Van: [REDACTED]
Aan: [REDACTED]
Cc: [REDACTED]
Onderwerp: RE: Banjaard | Bereikbaarheid en bluswatervoorziening
Datum: donderdag 7 oktober 2021 12:06:31
Bijlagen: [image008.png](#)
[image009.png](#)
[image012.jpg](#)
[image013.png](#)
[image014.jpg](#)
[image015.jpg](#)
[image016.jpg](#)
[image017.jpg](#)
[image018.jpg](#)
[image019.png](#)
[image020.jpg](#)

Beste [REDACTED]
Vorige week hebben we elkaar gesproken over de bluswatervoorzieningen voor de uitbreidingslocatie Vredenhofweg, naast ons bestaande vakantiepark Residence de Banjaard.

Afstand

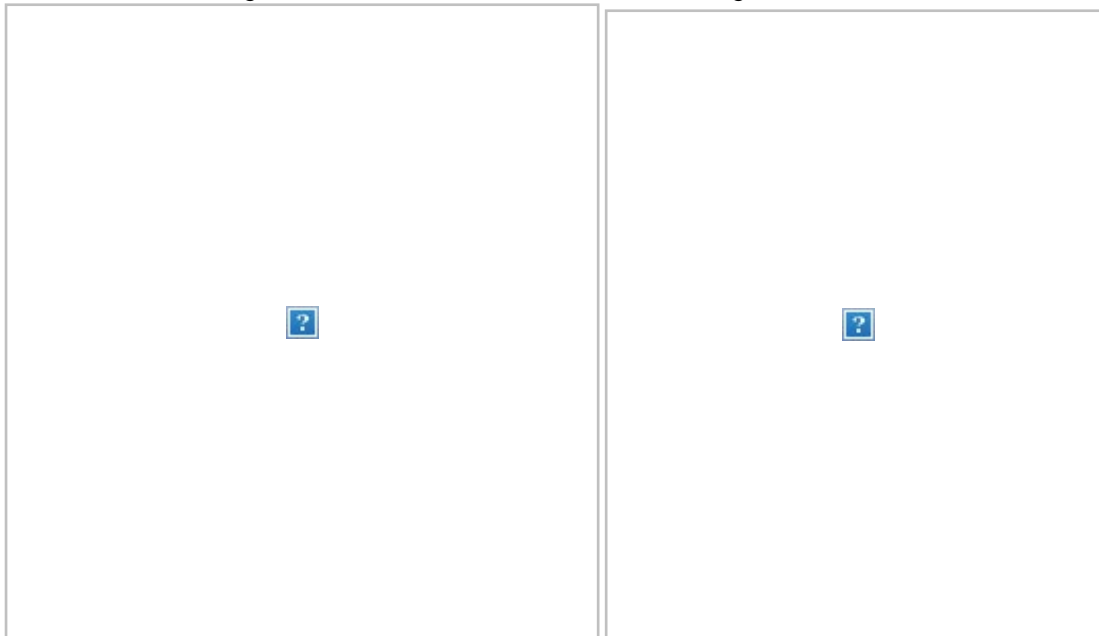
Centraal in het plangebied voegen we een brandkraan toe. Kun je op basis van de tekening in bijlage en onderstaande toelichting een reactie geven of:

1. De calamiteitenontsluiting aan de oostzijde kan vervallen zodat hier een dijklichaam gerealiseerd kan worden;
2. Inrichting van het gebied voldoet aan de eisen conform de 'Handreiking Bluswatervoorziening en Bereikbaarheid' dd 2020-01-17?

Als we daar een cirkel omheen trekken met een straal van 100m voor de brandslang, dan zien we dat alle wegen op deze uitbreidingszone binnen het bereik vallen. Vanaf de wegenstructuur blijft de afstand tot de opstallen ruimschoots binnen de 40 meter.

Dag [REDACTED],
Gezien het ontwerp bluswatervoorzieningen voor de uitbreidingslocatie Vredenhofweg, vakantiepark Residence de Banjaard, kan worden gesteld dat deze voldoet aan de handreiking. Het ontwerp is in samenspraak met de afdeling operationele voorbereiding van de VRZ besproken en beoordeeld en die geven in deze dan ook goedkeur op het ontwerp. De calamiteitenontsluiting aan de oostzijde hoeft in deze dan ook niet te worden gerealiseerd. Als er nog vragen zijn hoor ik die graag,
Met vriendelijke groet,
